Notre réf.: 19041/68C, mopo PAG 68C/010/2021

AVIS

Objet : Avis de la cellule d'évaluation

Article 1. Quartier d'habitation – 1 « QE HAB-1 »

15b et 15c Henneschtgaass à Brandenburg
Parcelle cadastrale n° 109/886

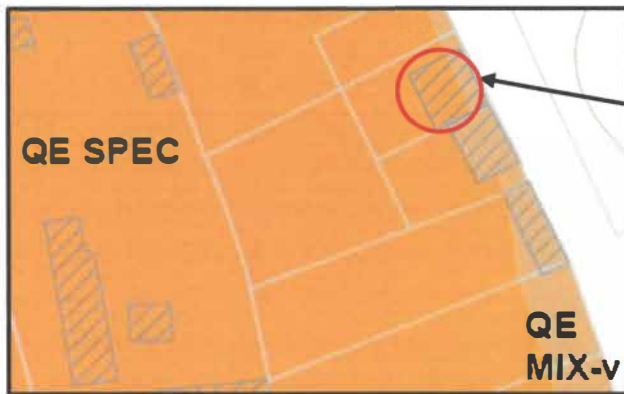
La cellule tient à signaler que la construction sise au 15b et 15c Henneschtgaass à Brandenburg, partiellement classée en zone « *SPEC-château* » au niveau de la partie graphique, est à classer entièrement en zone « *MIX-v* ». La cellule estime qu'il s'agit d'une erreur dans la partie graphique.
